改善箇所説明図

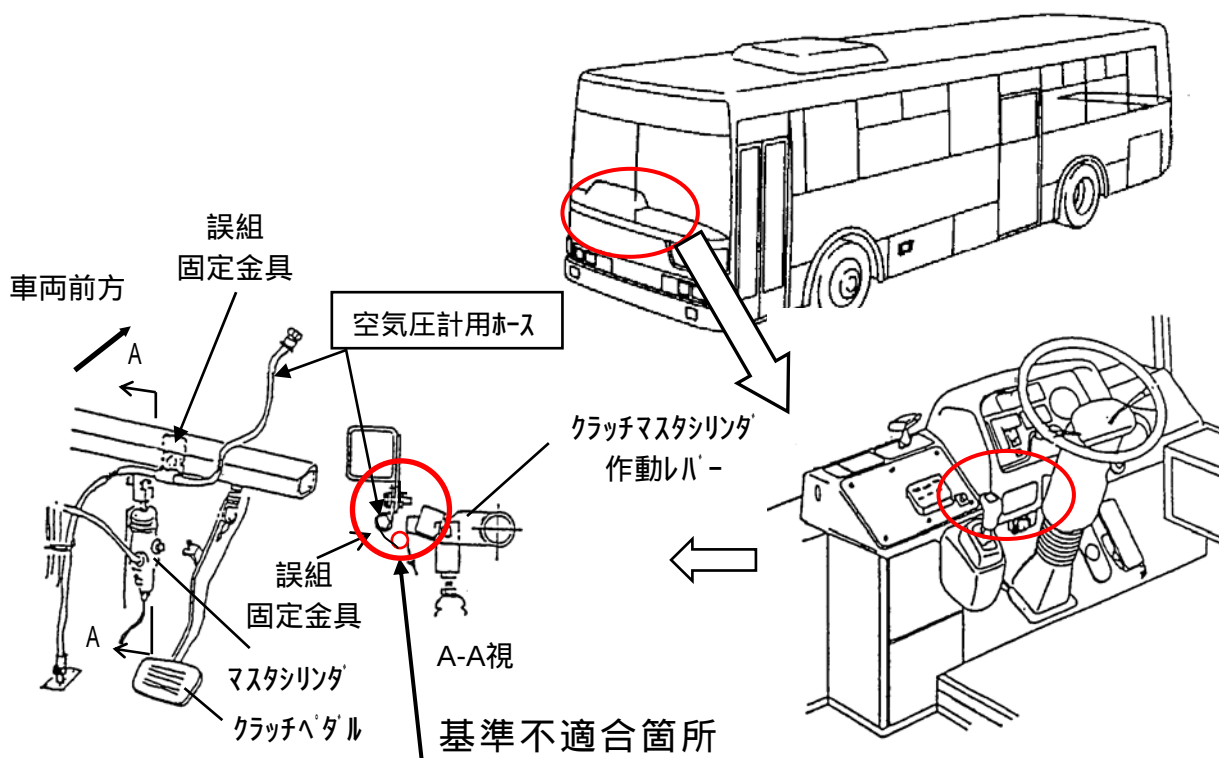
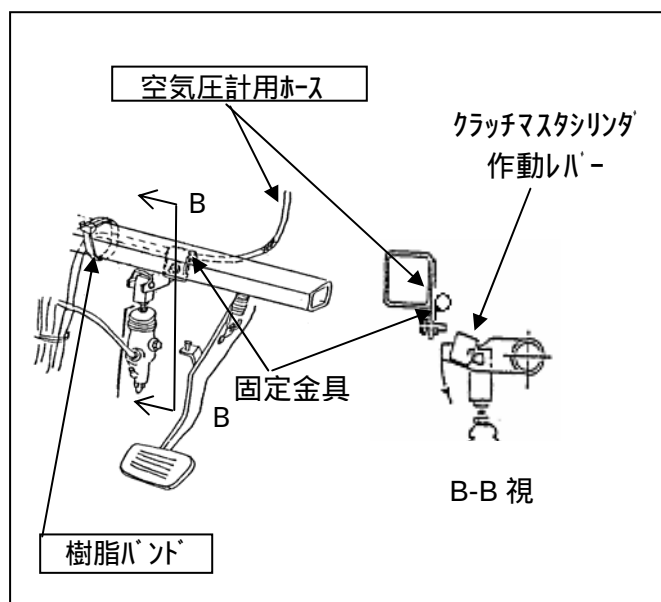
空気圧計用ホースの固定金具の組付け及びホース取り回しが不適切なため、当該ホースがクラッチマスシリンダの作動レバー部と干渉するものがある。そのため、クラッチ操作を繰り返し行くと、当該ホースが損傷し、最悪の場合、エアが漏れ、制動力が低下するおそれがある。

全車両、当該ホース固定金具を正規位置に変更したうえで、ホースを新品に交換するとともに、樹脂バンドを追加する。

注：□ は、追加及び交換部品を示す。
